1 酒肆春鹿修理事業

2 奈良市東寺林町 28 番 1 塀新築修景事業

3 小林邸修景事業

4 西寺林サロン新築修景事業

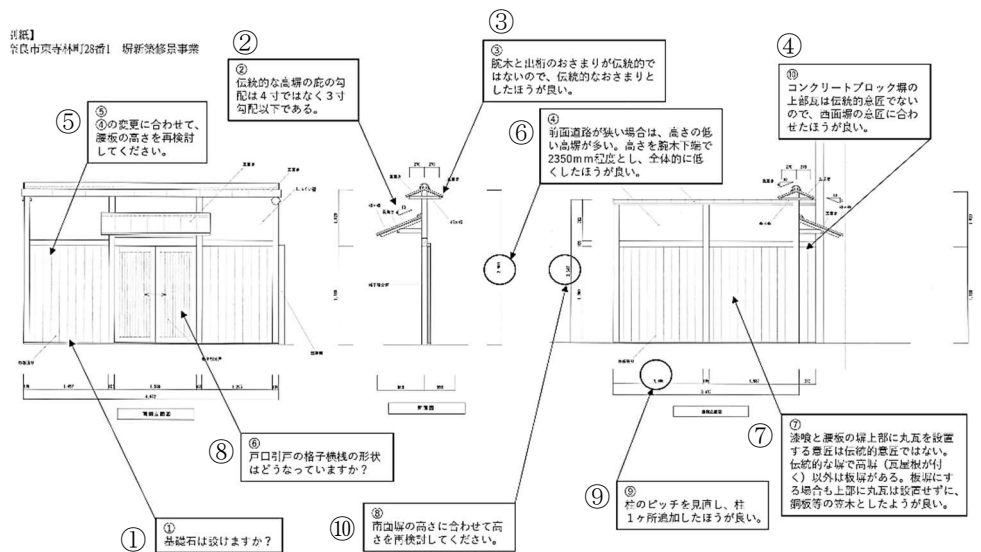
①基礎石は設けますか？

②伝統的な高塀の庇の勾配は4寸ではなく3寸勾配以下である。

③腕木と出桁のおさまりが伝統的ではないので、伝統的なおさまりとしたほうが良い。

④前面道路が狭い場合は、高さの低い高塀が多い。高さを腕木下端で 2350mm 程度とし、全体的に低くしたほうが良い。

⑤④の高さ変更に合わせて、腰板の高さを再検討してください。

⑥戸口引戸の格子横棧の形状はどうなっていますか？

⑦漆喰と腰板の塀上部に丸瓦を設置する意匠は伝統的意匠ではない。伝統的な塀で高塀（瓦屋根が付く）以外は板塀がある。板塀にする場合も上部に丸瓦は設置せずに、銅板等の笠木としたほうが良い。

⑧南面塀の高さに合わせて高さを再検討してください。

⑨柱のピッチを見直し、柱1ヶ所追加したほうが良い。

⑩コンクリートブロック塀の上部瓦は伝統的意匠ではないので、西面塀の意匠に合わせたほうが良い。

①は、基礎石を設けると回答あり。

⑥は、横格子を設けるが意匠は未定と回答あり。

その他、全体の高さや庇勾配等の変更を検討。図面の再提出があり内容を確認した。

北立簡図 (ファサード)

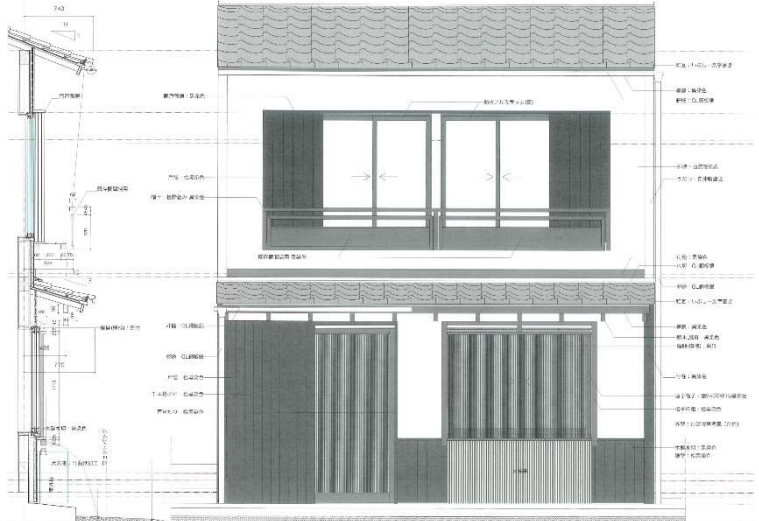
①奈良町の伝統的な格子で9mm幅のものありません。幅が細く細かい格子であれば18mm~21mmで間隔が9mm程度のは、奈良町でも確認できています。

②奈良町の伝統的な外壁は1階が真壁です。建具が付く位置には柱が入ります。

③軒庇の腕木の大きさと間隔・出桁の大きさが伝統的ではありません。腕木は基本的に柱位置に付きます。

④伝統的な奈良町家では軒先に鼻隠しを設けていません。

⑧⑨は検討すると回答あり。

その他、おさまりや意匠も上記意見を踏まえて再検討すると回答あり。

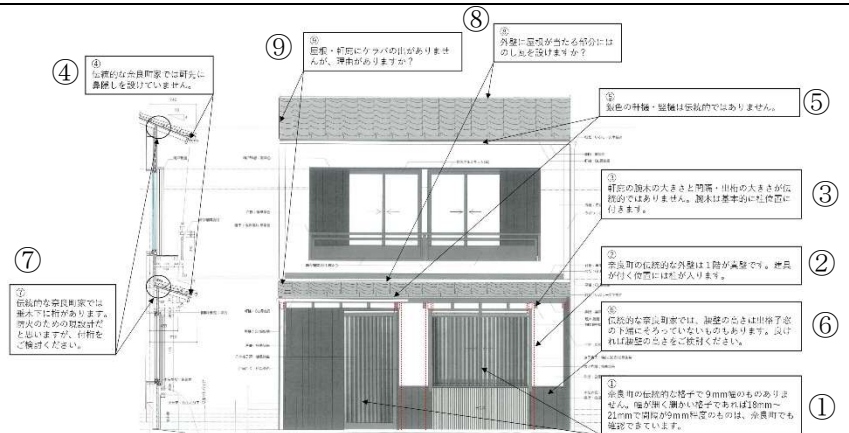
⑤銀色の軒樋・堅樋は伝統的ではありません。

⑥伝統的な奈良町家では、腰壁の高さは出格子窓の下端にそろっていないものもあります。良ければ腰壁の高さをご検討ください。

⑦伝統的な奈良町家では垂木下に桁があります。防火のための現設計だと思いますが、付桁をご検討ください。

⑧外壁に屋根が当たる部分にはのし瓦を設けますか？

⑨屋根・軒庇にケラバの出がありませんが、理由がありますか？
